ASSUNTO: Ação de Controlo ao Município de Esposende – Urbanismo – Contraditório Institucional

CONTRADITÓRIO INSTITUCIONAL - RESPOSTA DA ENTIDADE AUDITADA

Ação de Controlo ao Município de Esposende – Urbanismo

Ponto 2.4.3 – Conformidade das operações urbanísticas com o Plano Diretor Municipal

Figura 1

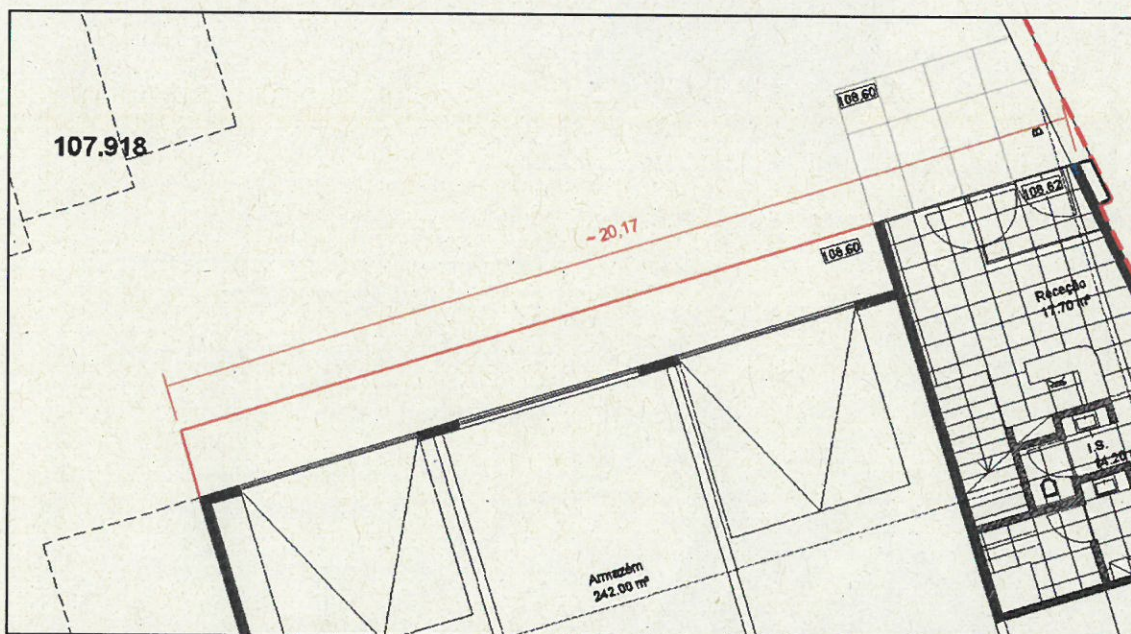
6 - De facto, na versão inicial do projeto, no quadro de verificação da adequabilidade do projeto de arquitetura ao disposto no RPDM, constatou-se que a fachada maior apresentava 22,5m de comprimento (fachada posterior), em violação do disposto no n.º 3 do art.º 53º do RPDM, aplicando o disposto neste artigo a todas as fachadas do edifício.

7 - Porém, se se aplicar o disposto no n.º 3 do art.º 53º do RPDM, unicamente à fachada dita principal, o comprimento da fachada é de aproximadamente 20,17m, medida em planta (figura 1).

8 - Ou seja, está em causa um diferencial de sensivelmente 17 centímetros relativamente ao máximo admitido, valor que, salvo melhor entendimento, é meramente residual.

14 - Atendendo a que o n.º 3 do art.º 53º do RPDM já não se encontra em vigor, e à análise acima efetuada, em nossa opinião a situação encontra-se regularizada sem prejuízo de, no caso de não vir a ser validada a análise supra efetuada, serem adotados os procedimentos que se entendam como necessários à reposição da legalidade.

Figura 2

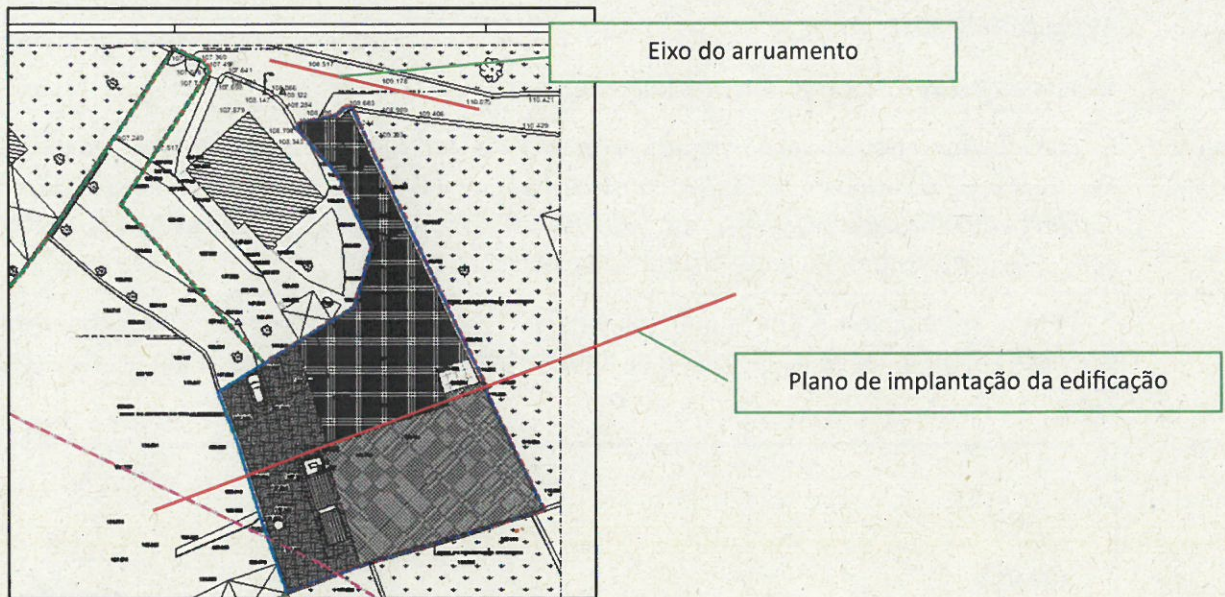
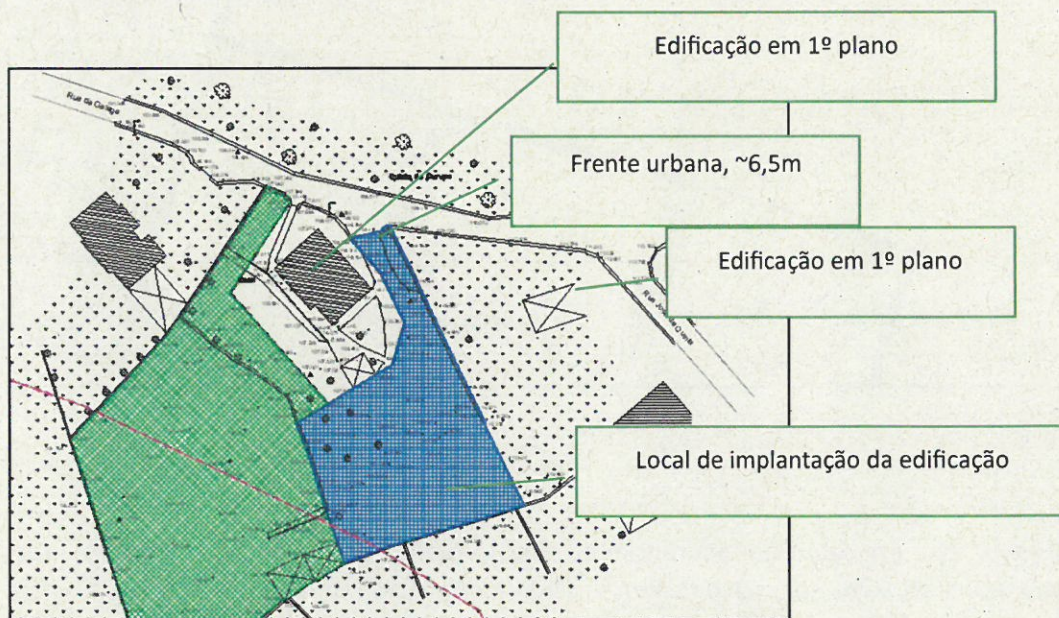
9 - Não obstante, importa referir que se trata de uma parcela interiorizada, com uma confrontação diminuta com o arruamento de acesso.

10 - A implantação da edificação é também interiorizada, encontrando-se numa posição enviesada relativamente ao arruamento (figura 2), num plano recuado, visto que existem outras edificações, implantadas noutras parcelas, em primeiro plano (figura 3).

11 - Questiona-se se é aplicável a este caso o disposto no extinto n.º 3 do art.º 53º do RPDM, atendendo à interpretação que foi dada a este artigo pela equipa que elaborou a revisão do Plano Diretor Municipal de 2015, já que, dada a interioridade e o plano recuado em que a edificação se localiza face ao arruamento, esta, do ponto de vista urbanístico, pouco ou nada interfere com a imagem da frente urbana.

Figura 4

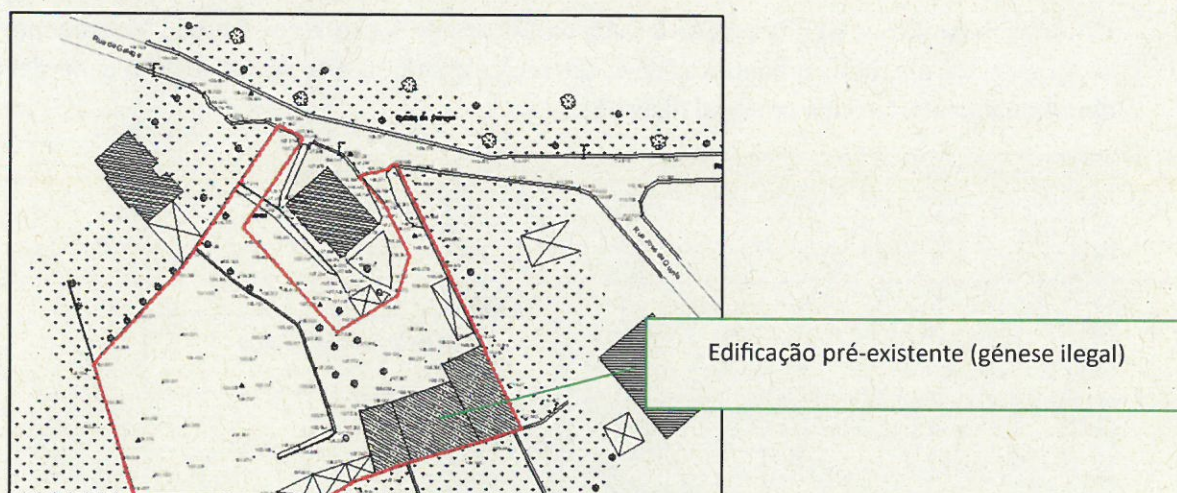
13 - No caso concreto, pode-se ainda referir que, apesar de ser de génese ilegal, no prédio já existia edificação com comprimento superior a 20m (figura 4).

Figura 5

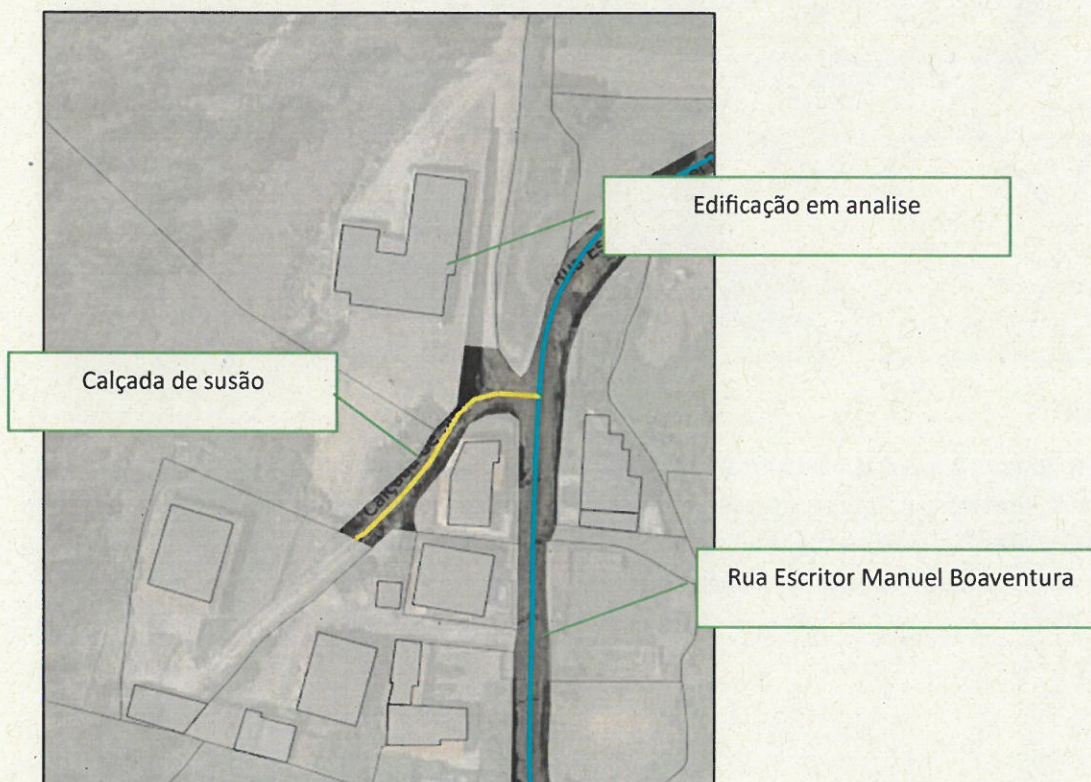
15 - Na sequência da ação inspetiva supra identificada, apurou-se que o projeto de arquitetura apresentado em 31.07.2018 (requerimento 4000/2018) foi aprovado em violação do disposto no n.º 3 do art.º 53º do RPDM, à data em vigor (aviso n.º 10643/2015 de 18.09), pelo facto de a fachada principal do edifício, voltada para o arruamento, apresentar no projeto um comprimento de aproximadamente 25,07m.

16 - Da reanálise do processo, questiona-se a forma como foi determinada a fachada principal do edifício.

17 - Considerando que a edificação se localiza na Calçada de Susão, e que é este o “arruamento” de suporte da operação urbanística, deve ser relativamente a este arruamento que se deve determinar qual a fachada principal (figura 5).

18 - Assim sendo, e considerando o desenvolvimento desta via, a implantação da moradia surge enviesada relativamente ao eixo desta.

19 - Neste cenário, é aleatório definir qualquer uma das fachadas da edificação, como fachada principal (de referir ainda que o acesso ao interior da edificação não é efetuado por nenhuma destas fachadas).

20 - A aplicação da interpretação do disposto no extinto n.º 3 do art.º 53º do RPDM, tanto pode ter como referência a fachada que apresenta 20m como a fachada que apresenta 25,07m.

21 - Pode-se sempre considerar que a fachada que apresenta 25,07m é a que se destaca, pela sua presença urbana relativamente à Rua Escritor Manuel Boaventura. Porém, o prédio em análise, embora visível a partir deste arruamento, não confronta com o mesmo pelo que não contribui para a definição da sua frente urbana.

22 - Atendendo a que o n.º 3 do art.º 53º do RPDM já não se encontra em vigor, e à análise acima efetuada, em nossa opinião a situação encontra-se regularizada sem prejuízo de, no caso de não vir a ser validada a análise supra efetuada, serem adotados os procedimentos que se entendam como necessários à reposição da legalidade.

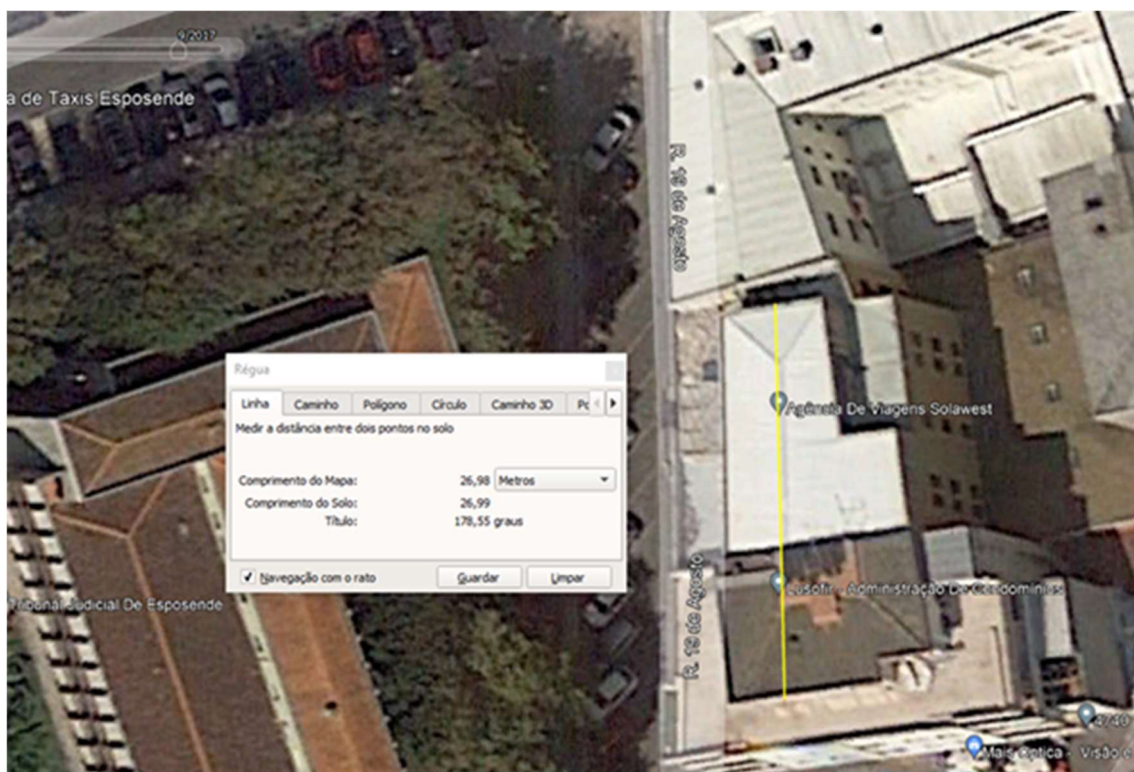
A técnica municipal concluiu que ambos estes aspetos - alíneas b) e c) do nº3 do art.º 46 do RPDM - não estavam acautelados e constituíam um agravamento da situação no que concerne à integração urbanística, sendo que a apreciação da Autoridade de Auditoria da IGF também é no mesmo sentido, ou seja, tal como referem no final do ponto 3.1. “...o que nos parece verificável:

- *Em primeiro lugar, o corpo ampliado no último piso, em concreto na estrema com o edifício confinante a norte, além de implicar a legalização da área ampliada nos pisos intermédios por força do alinhamento adotado a tardoz, **cria uma empena insuscetível de vir a ser colmatada a norte;***
- *No segundo caso, atendendo a que o mesmo edifício confinante a norte apresenta uma maior extensão da fachada no cômputo total da frente urbana (22 metros) do que o edifício confinante a sul (13 metros), daí resulta que **a moda do número de pisos naquela frente urbana é de 4 pisos (r/chão + 3) e não 5 (r/chão + 4).** A ampliação ao nível do último piso (5º) não pode assim deixar de constituir um agravamento deste parâmetro.”*
(realces a negrito nossos)

Não podemos estar de acordo com estas verificações pois, salvo melhor opinião, **a moda do número de pisos naquela frente urbana é de 5 pisos (r/chão + 4 pisos)**, mais concretamente, de r/chão + 3 pisos + recuado, tal como até consta na descrição matricial inicialmente transcrita (residencial no primeiro, segundo, terceiro e quarto pisos – com três terraços exteriores). O único elemento a excluir da altura da edificação / cêrcea da pré-existência do edifício em causa é a caixa de elevador no plano frontal, que se pode considerar como acessório por constituir área técnica, pelo que a volumetria existente afeta à residencial ao nível do 5º piso no edifício intervencionado era integrante da altura de edificação, apesar de recuada, tal como consta das figuras 3a do Decreto Regulamentar 5/2019, de 27 de setembro.

Por conseguinte, com a moda da cércea de 5 pisos e de modo a permitir que o edifício a norte possa vir a ser ampliado e dê continuidade à moda do número de pisos da frente urbana, o recuado do edifício em causa tinha de ser ampliado até à extrema, para possibilitar que o edifício a norte pudesse usufruir desse direito de ampliação e, assim, colmatar a empena, pelo que esta não é insuscetível de ser colmatada.

- A moda do número de pisos na frente urbana em causa é de 5 pisos, pois é conferida pelo próprio edifício pré-existente em questão e pelo edifício a sul, verificando-se em maior extensão ao longo da frente urbana, em 31 dos 53 metros, pelo que está observado o cumprimento da regra disposta na alínea c) do nº 3 do artigo 46º do RPDM;
- Para que o edifício a norte possa assumir as características da frente urbana e da imagem dominante do sítio, a ampliação do recuado no edifício em causa até à extrema era fundamental, pois só assim permite a continuidade dessas características dominantes para norte, viabilizando a colmatação da empena pelo edifício a norte, estando assim observado o cumprimento da regra disposta na alínea b) do nº 3 do artigo 46º do RPDM.
